Endringar etter arbeidsmøte 03.03.25

Til høyring

Etter innsendt høyringsuttale (datert 05.02.25) ba tiltakshavar om eit arbeidsmøte med administrasjonen. Fylgjande notat tek føre seg endringane som me blei samde i under møte (03.03.25), og er i tråd med referat frå møte, vedlegg 1 (internt notat).

Endring av tilkomst for tomt 11-5, 11-6 og 11-7

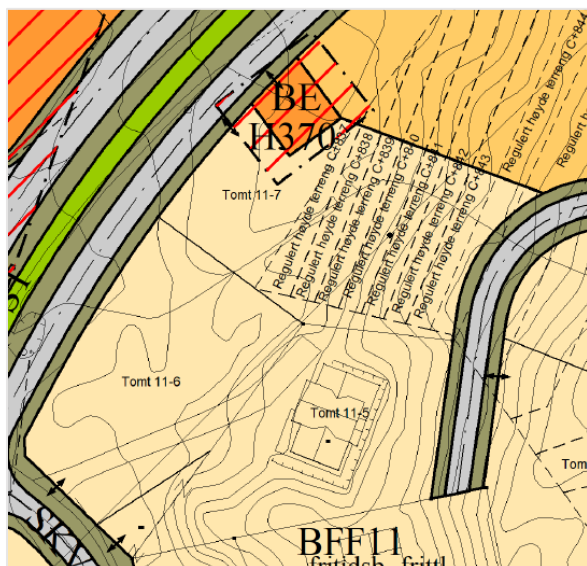
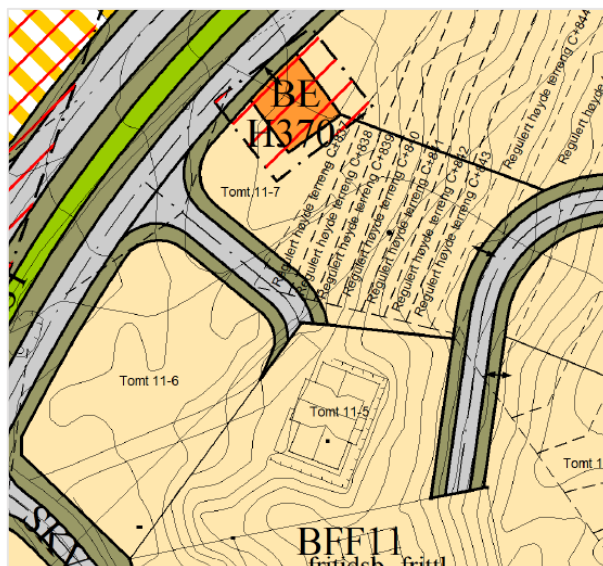
Ved å regulere inn veg mellom tomt 11-6 og 7 vil ein sikre betre tilkomst for alle dei tre tomtene. Tomt 11-7 kan med fordel få tilkomst frå aust og får difor ei pil frå SKV7. Den er før endring ei planeringshøgde på 837, noko som vurderast å vera veldig lågt. Ein kan med fordel auke planeringshøgde på tomta for å sikre betre tilkomst. I forhold til planeringshøgde på dei omkringliggande tomtene vil dei ligge trappevis i terrenget. Avkøyringspiler utgår. Eigedomsgrensa mellom 11-6 og 11-5 treng ikkje opphevast og endrast. Det regulerast inn frisktlinjer.

I føresegner endrar ein planeringshøgde til tomt 11-7 i tabell i §5.1.2 g)

**BKF1**

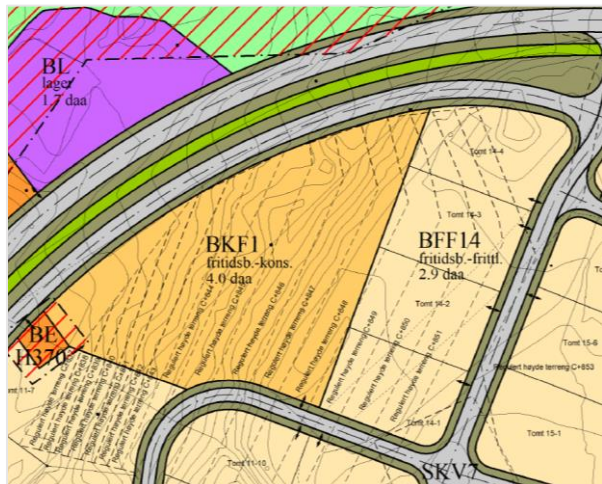
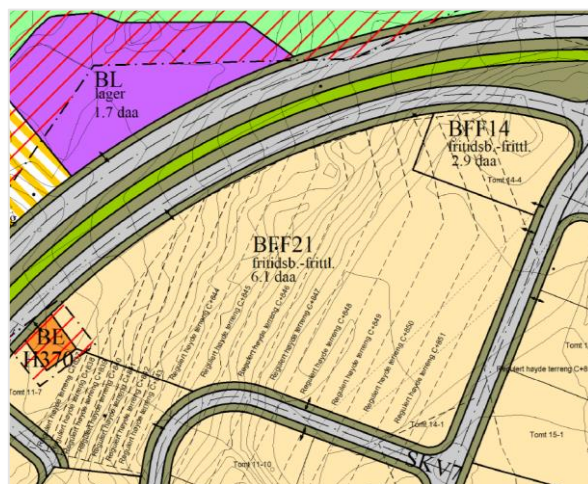
BKF1 endrast til frittliggende og regulerast som ein storteig som skal planleggast heilskapleg. Tomtene 14-1,2 og 3 utgår og arealet tilleggast storteigen, BFF21. Dei tre sistnemnte tomtene har før endring tilkomst frå aust. På grunn av høgdeforskjellar vil ein ved å innlemme areala i storteigen få sikra betre tilkomst. BFF21 er på 6.1 daa.

I føresegner oppdaterer ein endringane i BFF14 og BFF21 får nye føresegner. Tomt 14-1, 14-2 og 14-3 utgår fram tabellen i §5.1.2 g).

§5.1.4 Fritidsbusetnad – frittliggende, BFF21 ~~blokk, BKF1.~~

- I teigen BFF21 kan det byggjast frittliggjande fritidsbustadar innanfor eit samla BYA på 1120 m². Teigen skal ha minimum 5 bygningar, og kan ha maksimalt 14 einingar. Området BFF21 er vist i plankartet utan tomtedeling. Området skal planleggast heilskapleg, og synast i ein skissert tomtinndelingsplan med teknisk infrastruktur. Forslagsstillar/utbyggjar har høve til å utparsellere tomter/sette grenser etter kvart som teigen vert bygt ut. Oppdeling av tomter vil skje etter behov og sal. Den enkelte tomt byggjemeldast og tomt fradelast parallelt. Situasjonsplan for kvar enkelt tomt må vise avstand til planlagt tomtgrense.

- Maksimal møne- eller gesimshøgde over OKGolv skal ikkje vera over 6,0 m. Det er høve til å nytta sal-, pult- eller flatt tak.
- ~~Det er høve til å etablere underetasje med parkeringsanlegg, under eller inntil bueningane.~~

- ~~Det skal utarbeidast samla dokumentasjon for samla busetnad ved søknad om rammeløyve i teigen.~~
- ~~Utnyttingsgraden i BKF1 kan vera opptil 2.500 m². Min. BYA 1.000 m².~~

**Grensejustering tomt 12-8, 12-9 og 15-1, samt flytting av SKV9**

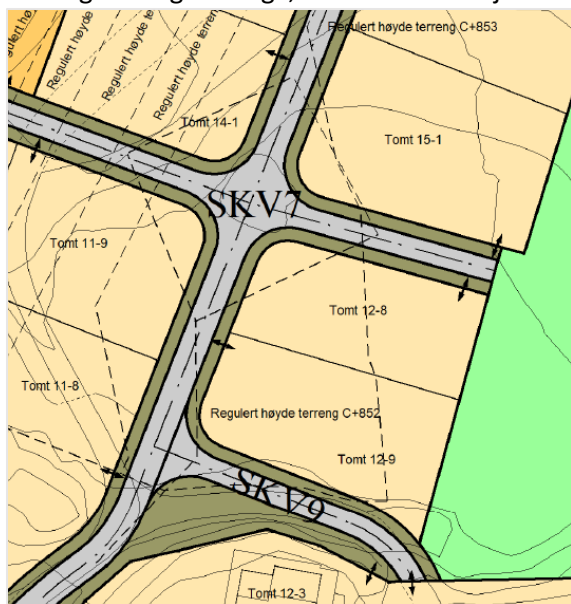
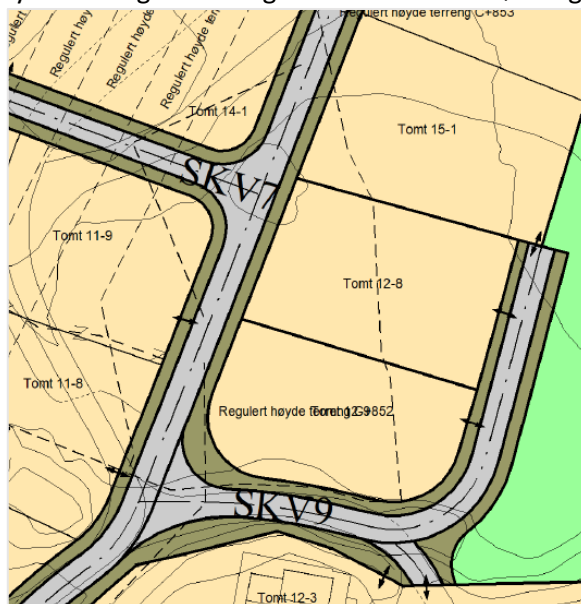
Veg mellom tomt 15-1 og 12-8 utgår til fordel for at tomt 12-8 (ny storleik 788 m²) og 12-9 (ny storleik 728 m²) får betre form og storleik. Frisiktlinja utgår delvis. Dei tre tomtene får tilkomst frå SKV9 som vert lagt om og forlenga, samt at frisiktlinje vert flytt. Endringane får ingen konsekvensar i føresegner.
